Oggetto: Relazione osservazioni Verifica di Assoggettabilità alla VIA – art.19 co.4 D.Lgs.152/2006 e s.m.i. – progetto “Distribuzione GNL in Regione Friuli-Venezia Giulia”

PARERE Ufficio Urbanistica su osservazioni Verifica di Assoggettabilità alla VIA – art.19 co.4 D.Lgs.152/2006 e s.m.i. – progetto “Distribuzione GNL in Regione Friuli-Venezia Giulia”.
OSSERVAZIONI AL PROGETTO – SERVIZIO 6 URBANISTICA E PIANIFICAZIONE TERRITORIALE.

“Distribuzione GNL in Regione Friuli-Venezia Giulia”

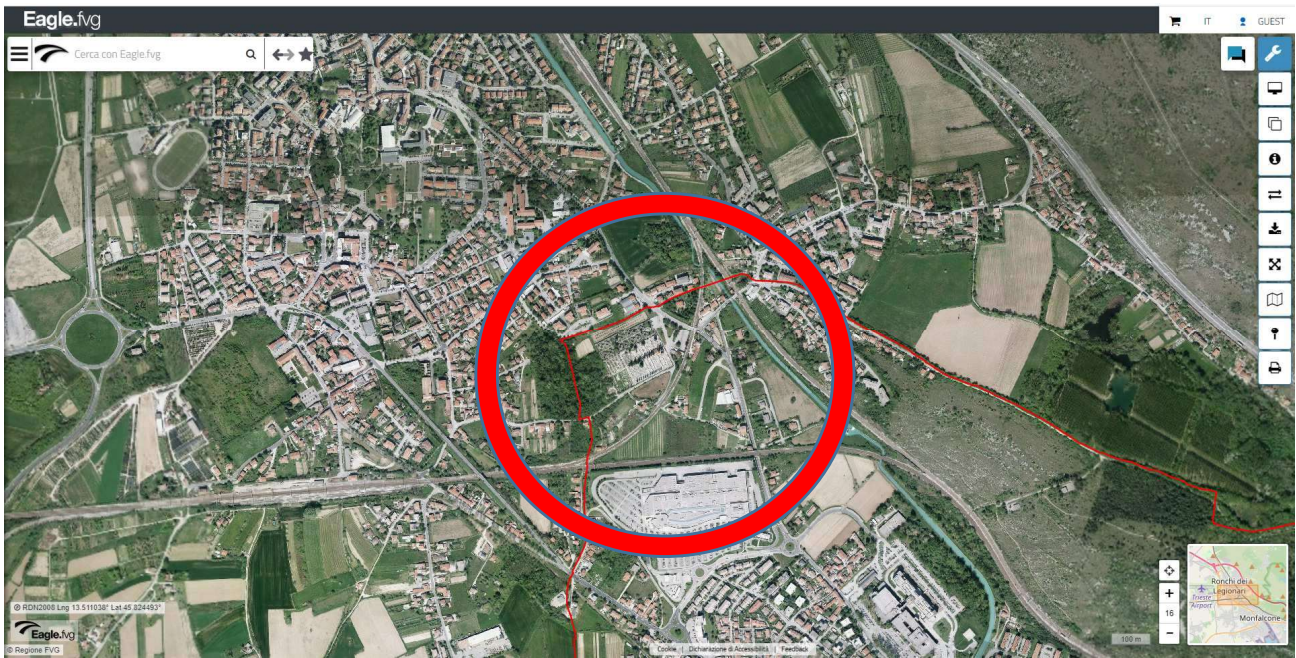
In relazione a questo aspetto, la maggiore preoccupazione è data dall’eventualità che il flusso di spostamenti dei residenti dalle aree urbanizzate a sud della stazione, subisca ulteriori forti limitazioni, anche sul lato ovest dei territori sotto evidenziati.

Per tali aree, già in parte isolate ad est, che in un futuro molto prossimo subiranno un’ulteriore chiusura di passaggi a livelli (v. XXIV maggio) si profila il rischio di un vero e proprio isolamento: attualmente lo sbocco verso ovest rappresenta una via di accesso alla viabilità principale, in grado di garantire la connessione alla viabilità urbana e a quella extraurbana.

A conti fatti, rimandando per il dettaglio a quanto riportato negli elaborati progettuali, si tratta di almeno tre cicli quotidiani di preparazione dei convogli da 14 a 20 carri, pertanto fino a 40 isocontainer (lunghezza convoglio circa 550 metri), che transiteranno per la stazione Ronchi sud (nell'ipotesi di una distribuzione annuale media che non tiene conto di criticità stagionali legate all'instabilità meteo – attesa al 40%).

Ogni treno, verrà preparato, secondo le ipotesi di cui al capo 6 della relazione di “Studio della logistica” (rif. Doc. No. P0030812-1-H7 Rev. 0 - Agosto 2022) in circa 3 ore, il che potrebbe impegnare la stazione per circa 9 ore al giorno (tre convogli al giorno), in modo discontinuo, ma che data la breve distanza che unisce il porto alla stazione e l'elevata frequenza di passaggi a livello, impone delle obbligatorie riflessioni sul grado di impedimento al passaggio cui i residenti della zona andranno incontro.
